<**Référence** : 92384167E-FA>

15 juillet 2021

## **Notification d'information de sécurité urgente – Rappel urgent de dispositif médical Électrode sous-cutanée EMBLEM™ S-ICD (modèle 3501) avec Formulaire de vérification / liste de produits**

### Électrode EMBLEM améliorée

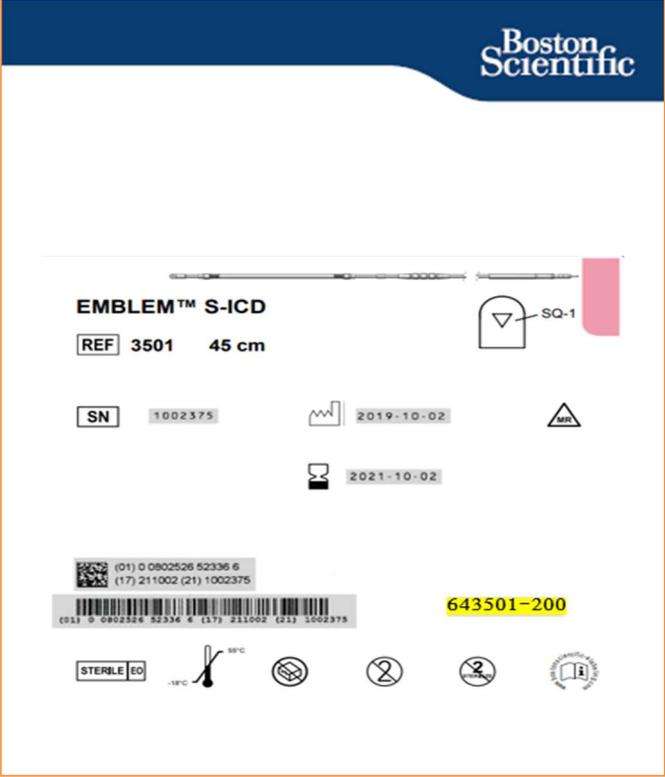
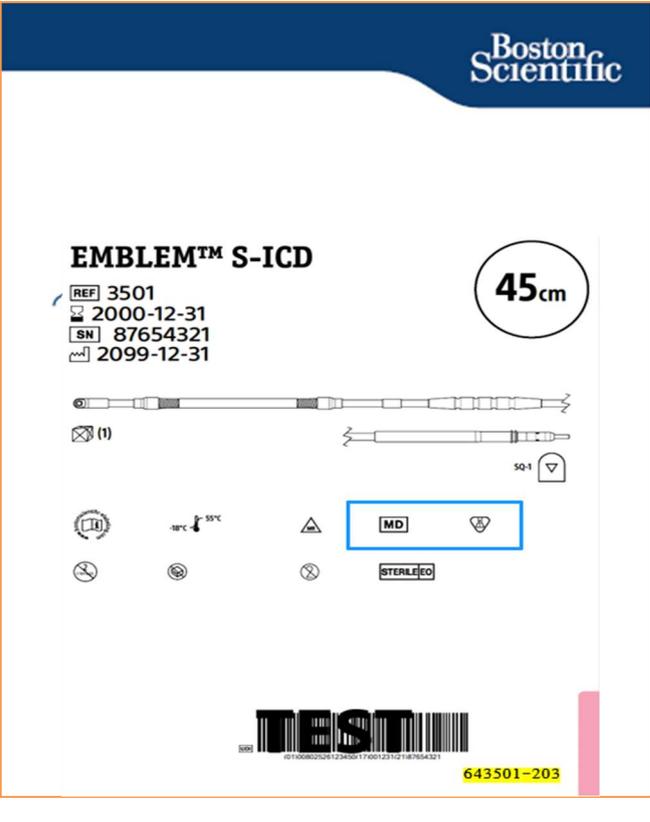
La raison fondamentale de la fracture du corps d'une électrode EMBLEM concernée/d'origine est associée à l'encoche comblée d'adhésif à un emplacement distal de l'anneau de détection proximal. Cette encoche facilite la connexion entre le conducteur de détection et l'anneau de détection proximal. Dans le cadre de la conception améliorée de l'électrode, la connexion du conducteur de détection, l'encoche et l'adhésif ont été déplacés vers un emplacement central qui se trouve entièrement sous l'anneau de détection. Une méthode extrême de test accéléré en laboratoire a été élaborée pour évaluer la fatigue du corps des électrodes autour de l'anneau de détection par le biais d'une radiographie du dispositif implanté et d'évaluations relatives aux mouvements du corps. Selon ce test extrême accéléré en laboratoire, la conception améliorée des électrodes EMBLEM offre une survie statistique du corps de l'électrode autour de l'anneau de détection de **10 ans après l'implantation**.
